## 百里柳江---凤凰河温泉生态旅游项目 B地块建筑规划设计总平面图

名称 百里柳江—凤凰河温泉生态 旅游项目B组团小区住宅工程

氏名称 VING LE B地块建筑规划设计总平面图

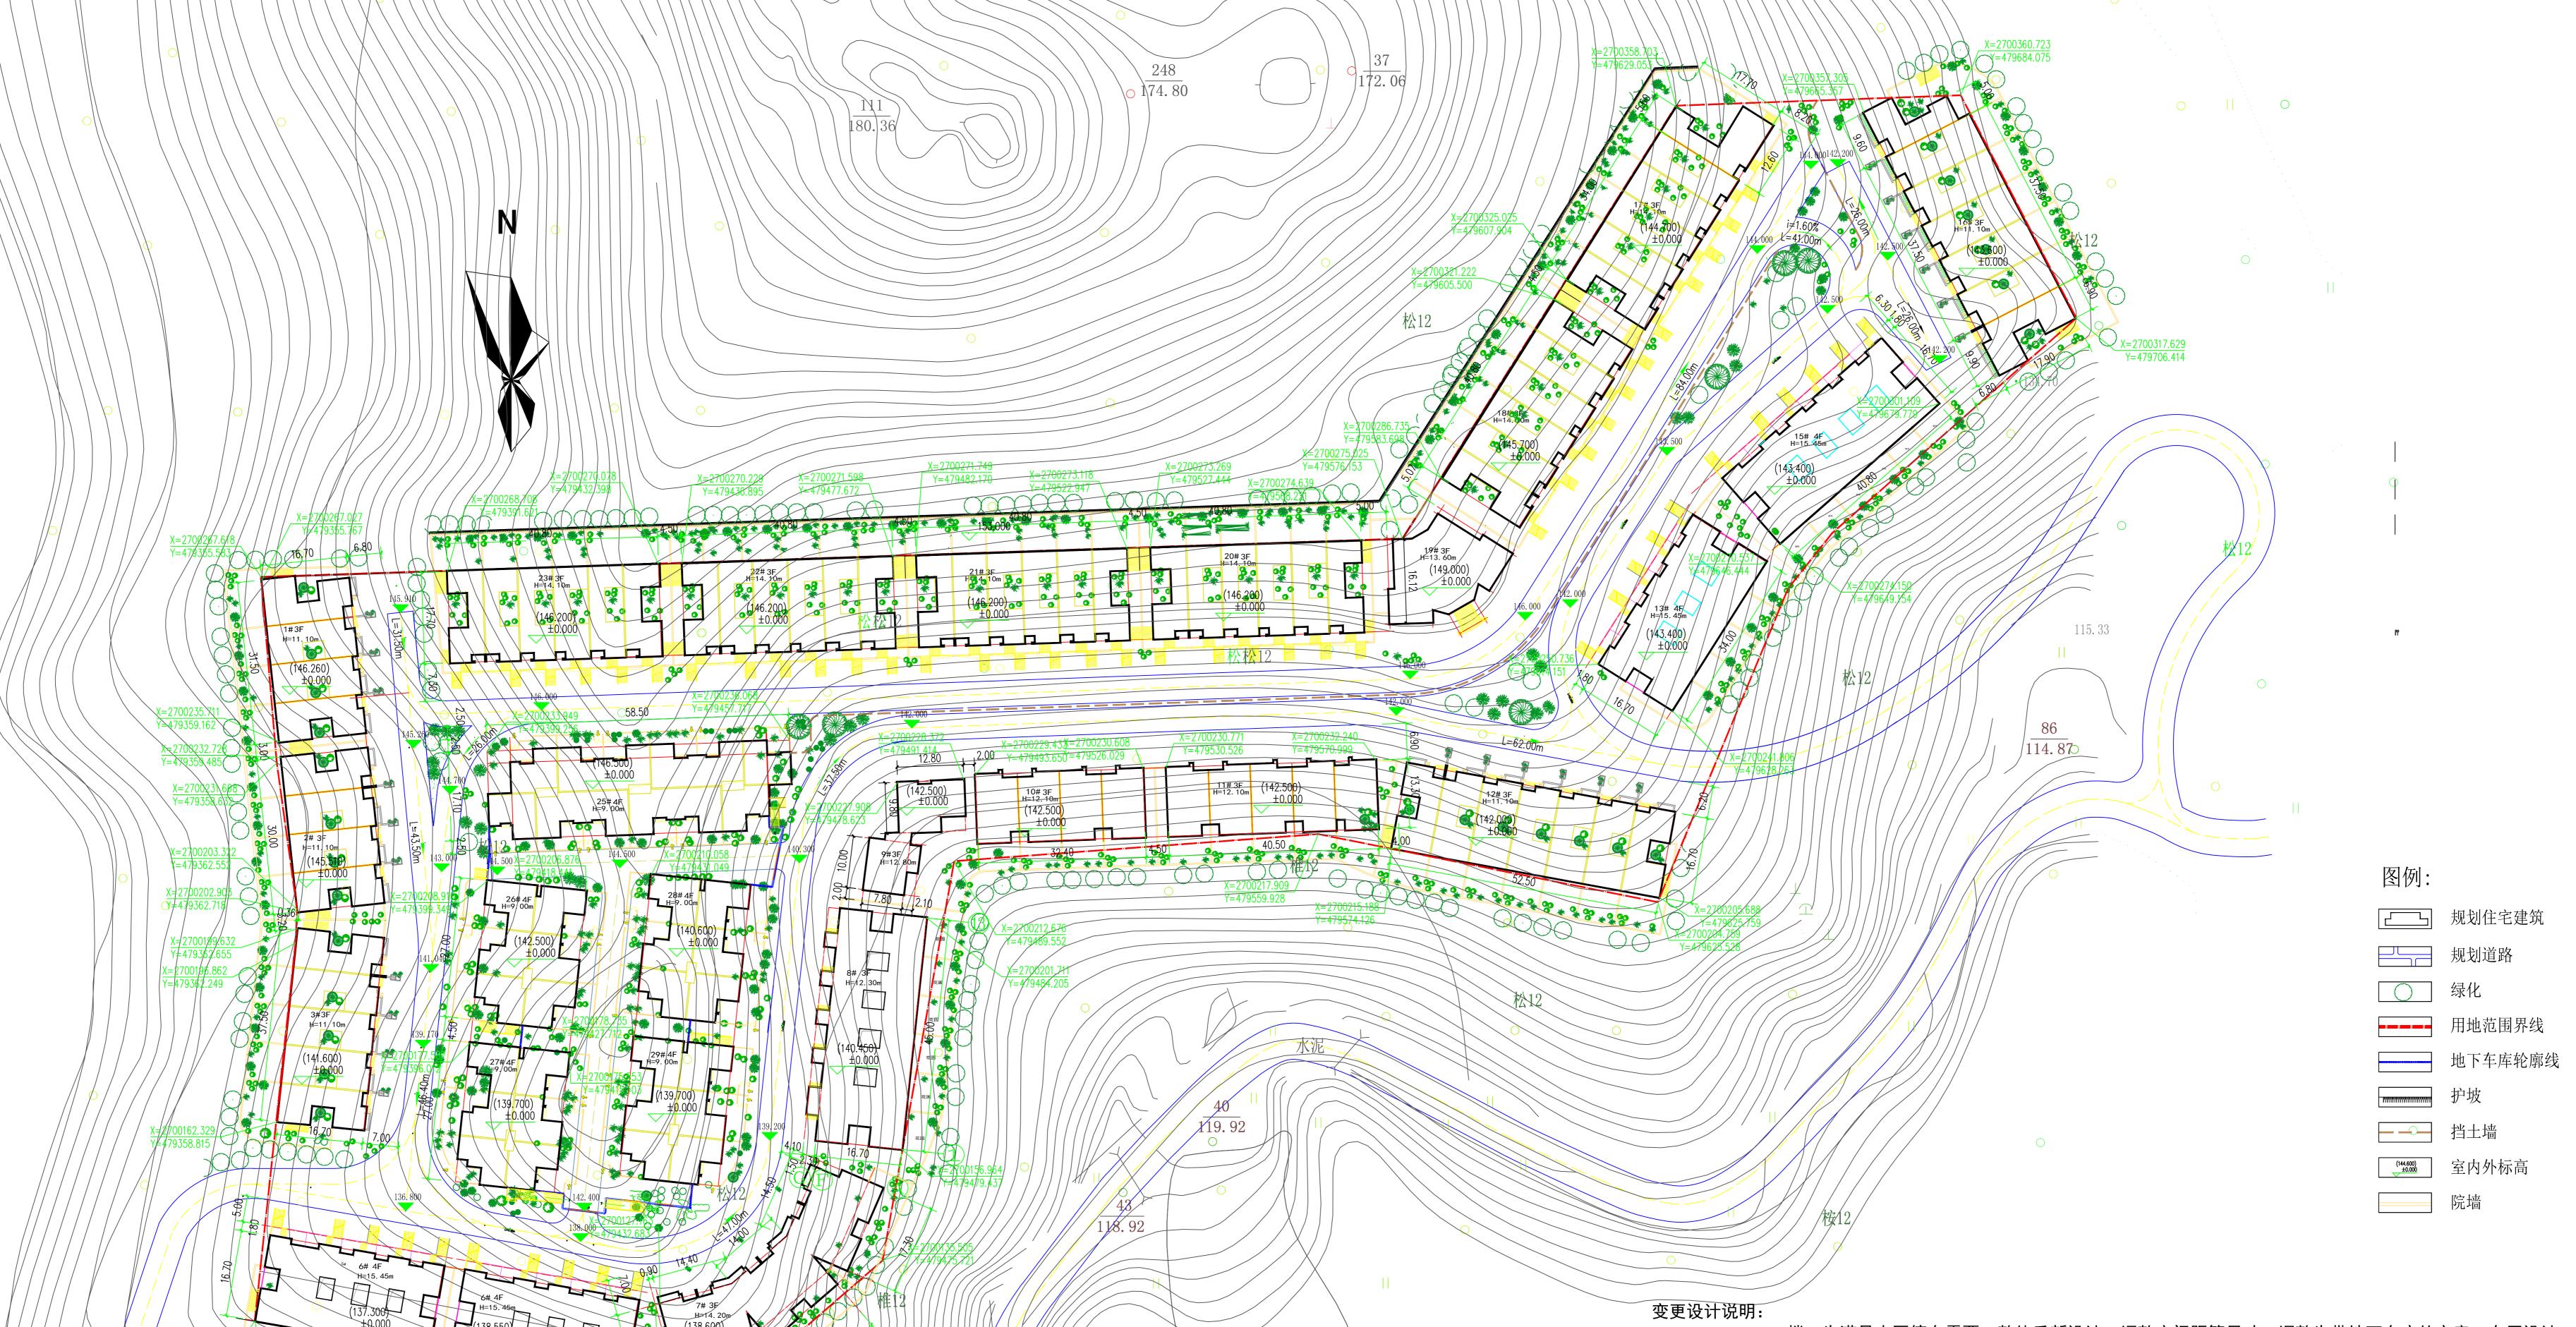
- 1. 5#、6#、13#、15#楼,为满足小区停车需要,整体重新设计,调整户间距等尺寸,调整为带地下车库的方案,在原设计方案中增加各户室外上到一层的楼梯及门厅,取消地下室靠新增室外梯梯方向的天窗及墙体变更为车库入库门。 2. 7#楼,根据重新进行地形勘察,原设计方案布局不合理,重新调整地下室、一层、二层、三层平面布置,增加功能性用

- 房,增加楼层露台,增大使用面积。 3.8#楼,受地形条件所限,原设计方案不能满足施工需求,调整原设计的开门方向,取消8-1#、8-2#、8-3#、8-4#、8-5#地
- 7. 6#接,受地形架件所限,原设计为架体能确定地工需求,调整原设计的为门为间,取得6-1#、6-2#、6-3#、6-3#、6-3#记 下室功能。 4. 9#楼,原设计方案为一栋两户,调整为一栋一户,重新设计将原两个出入门调整为一个,原来两个室内楼梯调整为一个,

- 4.9#接,原设计为案内。称两户,确定为。称一户,重新设计特原两十出代门确定为一十,原来两十重的接例确定为一十, 增加电梯井道,地下室、一层、二层、三层平面布置重新调整,增加功能性用房,增加楼层露台,增大使用面积。 5.10#、11#楼,因现场地形较陡,原设计方案不利于进行结构设计,取消地下室并整体重新设计,调整户间距及户长,调

- 6.16#楼,根据重新进行地形勘察,原设计方案平面布局不合理,重新设计调整局部户长;因地形原因无法满足作为地下室的要求,取消16-2#地下室功能。 7.17#、18#、20#、21#、22#、23#楼因土地平整后地形岩石较多,按原设计方案不利于结构设计,重新进行整体平面布
- 置,调整户间距及户长等尺寸,并将地下室变更为地下车库,以满足小区业主停车需要,原设计方案中厨房布局不利于节能及油烟抽排,取消部分地下室天窗,将厨房局部外墙面延伸至原天窗外墙位置,重新布局厨房灶台位。 8.19#楼因原设计方案为一栋两户,调整为一栋一户,根据重新进行地形勘察,原设计方案平面布局不合理,重新设计将原

- 8.19#楼因原设计方案为一栋两户,调整为一栋一户,根据重新进行地形勘察,原设计方案平面布局不合理,重新设计将原 两个出入门调整为一个,原来两个室内楼梯调整为一个,两个室外楼梯调整为一个,地下室变更为地下车库,一层、二 层、三层及屋顶层平面布置重新调整,增加功能性用房,增加楼层露台,增大使用面积。

- 9.12#、25#、26#、27#楼,28#、29#楼正面及背面效果图显示的楼层标高出入较大,重新调整。
- 10. 25#楼地下车库拆除25-1#、25-3#、25-5#、25-7#、25-8#、25-9#、25-10#、25-11#、25-12#局部隔墙,增加车库车位 及车库。
- 11. 26#、27#楼, 28#、29#楼因地势原因并结合车库整体功能设计,取消原地下室。

- 12. 因地形原因取消3-2#、12-3#、12-4#、12-6#、16-2#地下室。
